HENVENDELSER MODTAGET I HØRINGSPERIODEN

FORSLAG TIL LOKALPLAN JERNBANEBYEN

Høringssvar

Offentlig høringsperiode fra den 30. august til den 1. november 2024.

Stoppesteder i lokalplanområde og ved tilstødende veje:

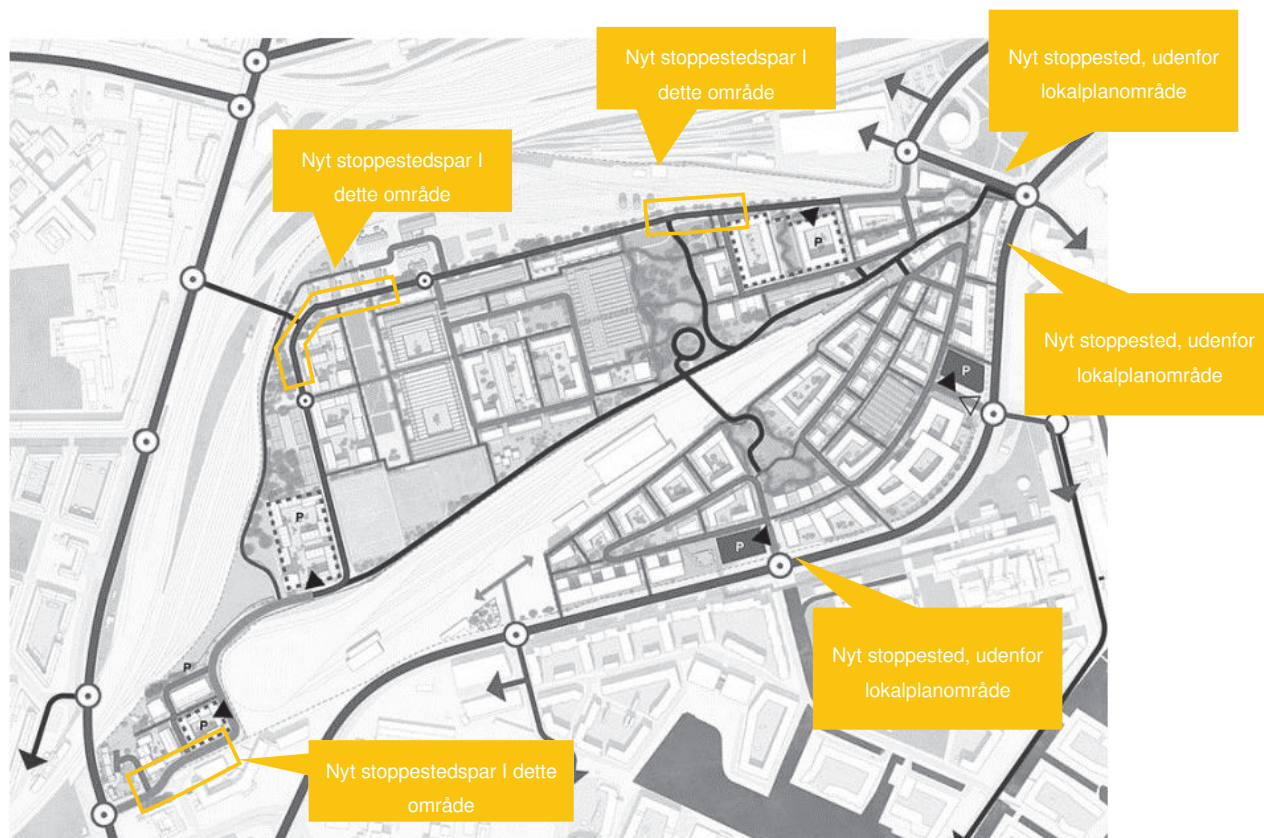
Movia anbefaler derfor at eksisterende stoppesteder fremgår af lokalplanens redegørelse og indgår i udpegningen af lokalplanområdets stinet.

For at lette adgangen og få den fulde udnyttelse af den kommende buslinje, er det vigtigt at fodgængerforbindelserne i lokalplanområdet er godt integreret med de kommende stoppesteder. Af nedenstående illustration fremgår Movias forslag til placeringer af stoppesteder i lokalplanens område:

- Forbindelsen til metrostation Havneholmen er afhængig af at stoppested 1319 forbliver på sin nuværende placering og giver en god og direkte adgang mellem bus og metro.
- På udbygningsaftalens tegningsbilag 3.1e bør der indgå et stoppested på sydlig side af Otto Busses Vej ved Vasbygade
- Der bør i alt være 3 stoppestedspar i lokalplanområdet: et ved den kommende skole, et på Otto Busses Vej ved vedligeholdelsescenteret og et der kan give adgang til med en stiforbindelse til Sydhavnen St.
- Stoppestedet Frederiks Brygge bør flyttes mod vest til kommende ny stiforbindelse og bro.

3.500m² på byggefeltet nord for mobilitetshuset - jf. §3, stk. 11

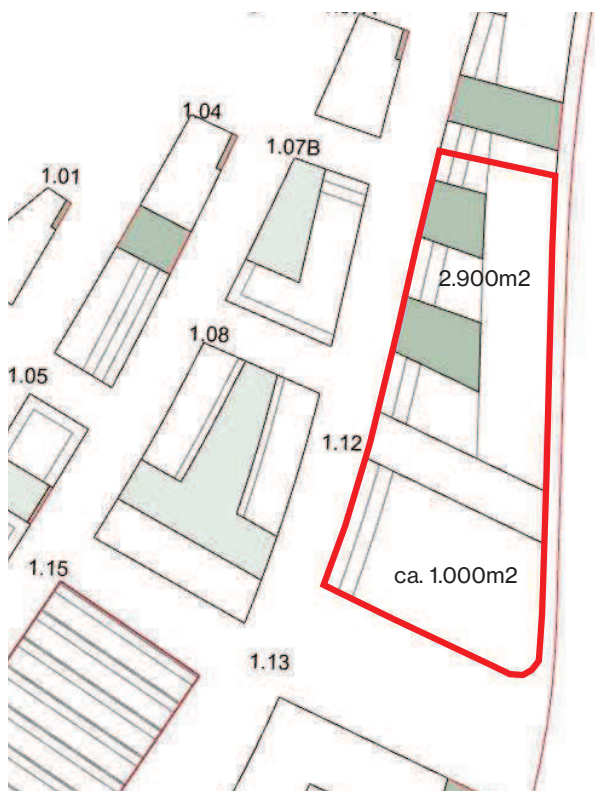
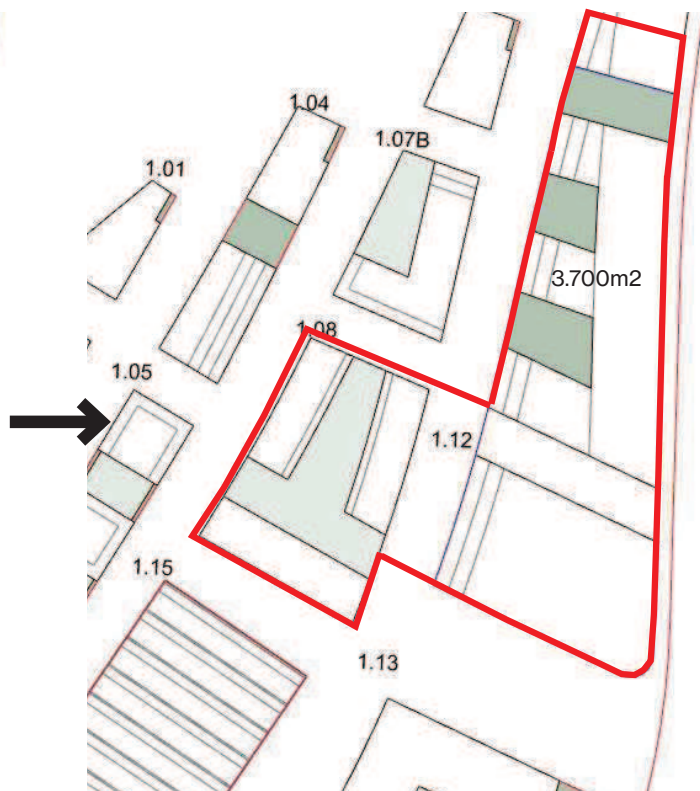
Markeringen dækker ca. 3.700m², så der er rum til at trække lidt areal fra, der kan blive nødvendigt til at servicere erhvervsarealet oven over (fx indgange, nødudgange, kerner, rør, teknik mm.)

Der er ikke plads til supermarked på 3.500m²

§3, tegning 2a - anvendelse i Vognværkstedet

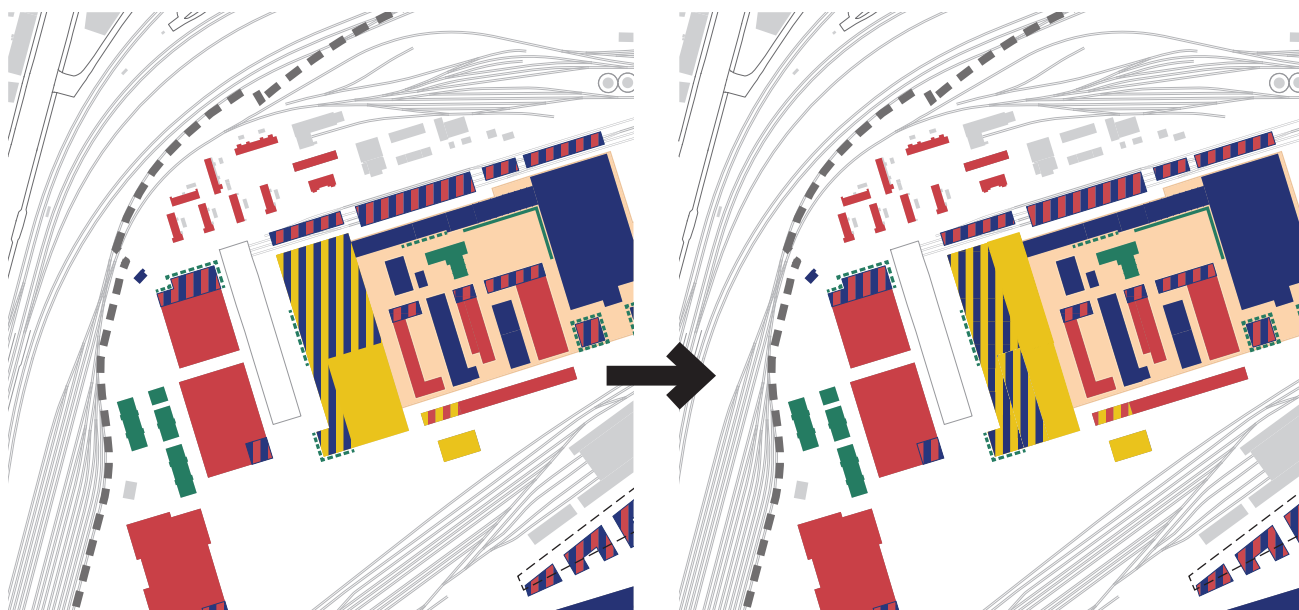
Muligheden for serviceerhverv i stueetagen af Vognværkstedet skal centreres mod Skydebroparken som anvist i tegningen.

Eksempel byggefelt 113 - 114: Bebyggelsen skal have ca. 1.200 cykel-p pladser.

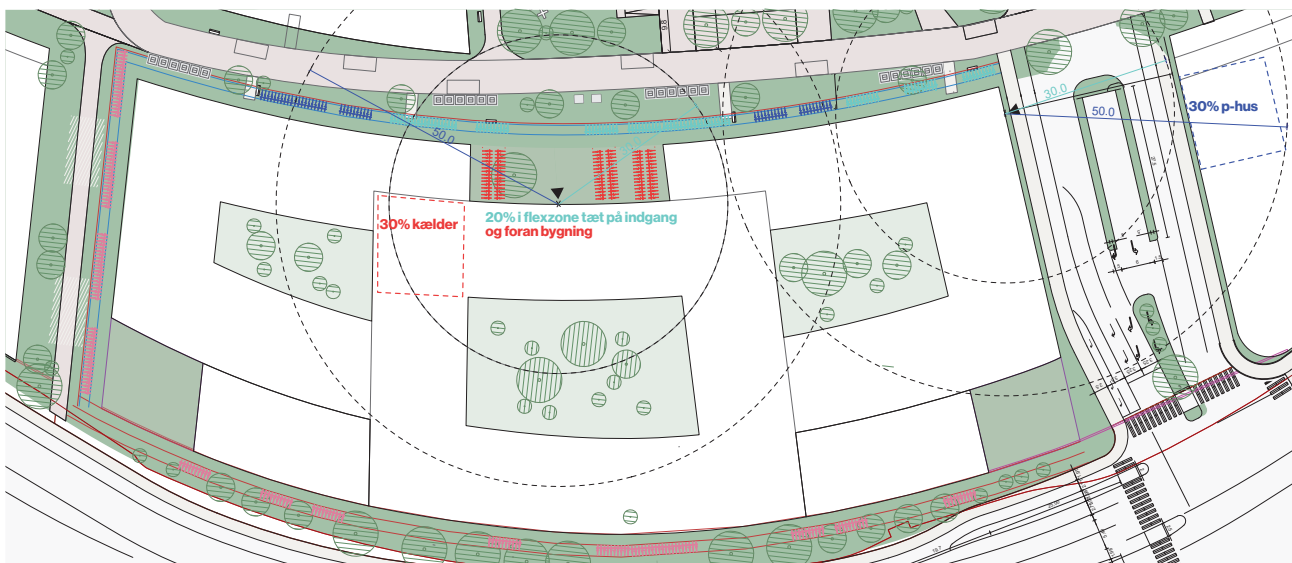
Cykel-p er placeret ud fra ønske til justering af bestemmelser. Skitsen her viser en fordeling på:

Nedenfor ses en diagrammatisk optegning af ønske til tilføjelse af ekstra facader med krav om facadegrønt i delområde 3.

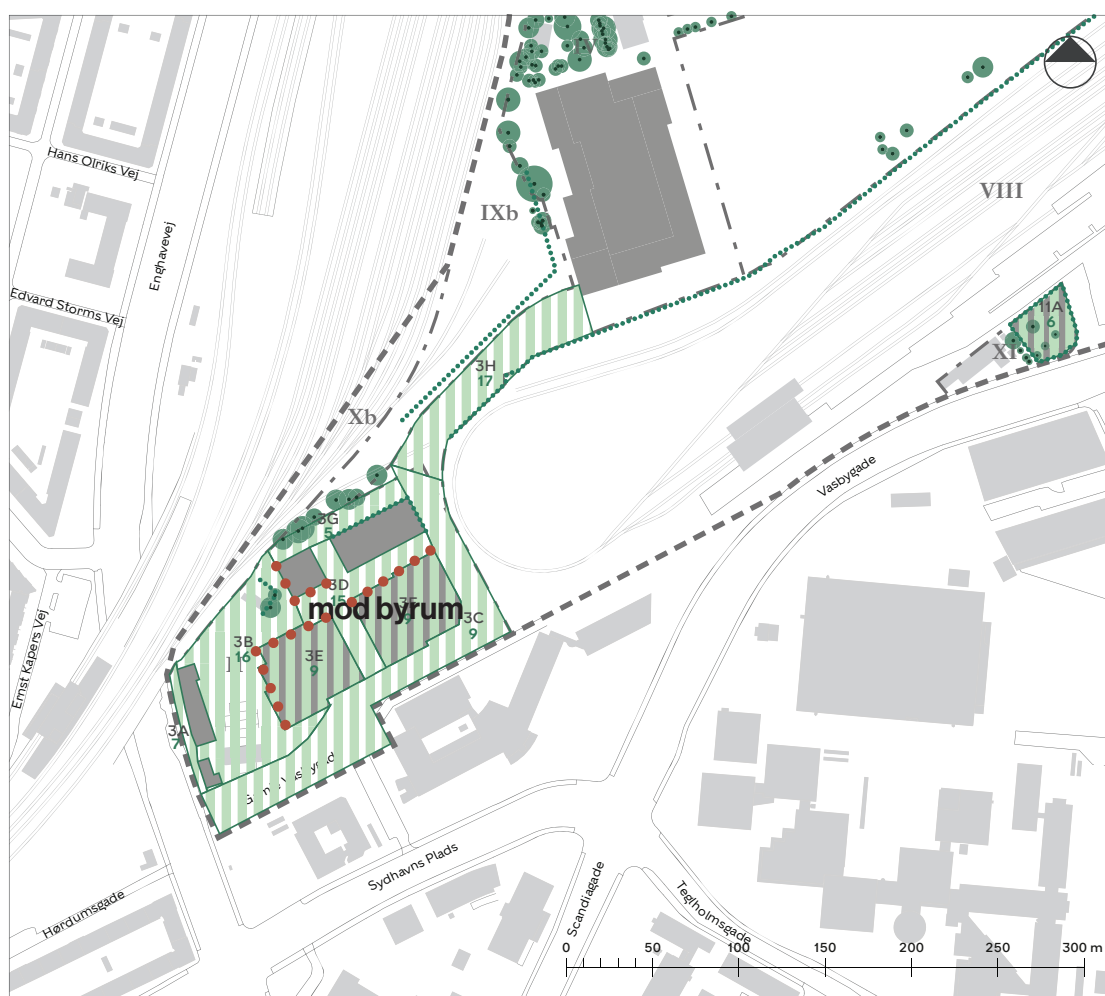
Delområde 3 er der forslag om en forøgelse på 46% ekstra facadegrønt.
